Avis délibéré
de la Mission régionale d'autorité environnementale
Provence-Alpes-Côte d'Azur
sur le projet de parc photovoltaïque sur le site de l'usine-écluse
à Avignon (84)

N° MRAe
2023APPACA31/3399

Avis du 12 mai 2023 sur le projet de parc photovoltaïque sur le site de l'usine-écluse à Avignon (84)

Figure 2: plan masse du projet. Source : dossier de permis de construire.

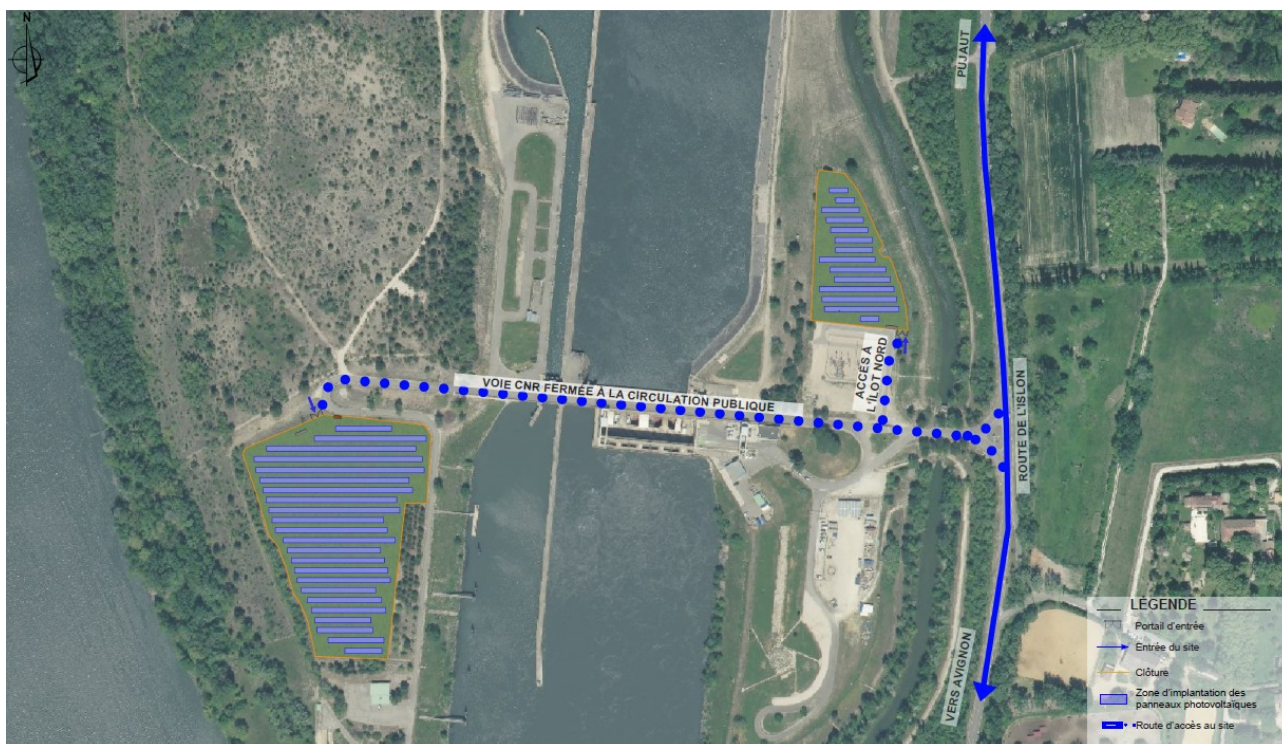
L'injection de l'électricité produite sur le réseau public de distribution nécessite de relier le poste de livraison à un poste source (probablement le poste source MOTTE sur la commune de Villeneuve-lès-Avignon distant d'environ 2 km). Ce raccordement fait partie intégrante du projet, au sens du code de l'environnement³. Le dossier indique que « le tracé définitif du raccordement sera défini par ENEDIS suite à la demande de raccordement émise par le porteur du projet et l'obtention du permis de construire ».

L'étude d'impact n'évalue pas les effets du raccordement au poste source.

La MRAe recommande de compléter l'étude d'impact en précisant les incidences du raccordement au poste source et de prévoir, le cas échéant, des mesures d'évitement, de réduction voire de compensation adaptées.
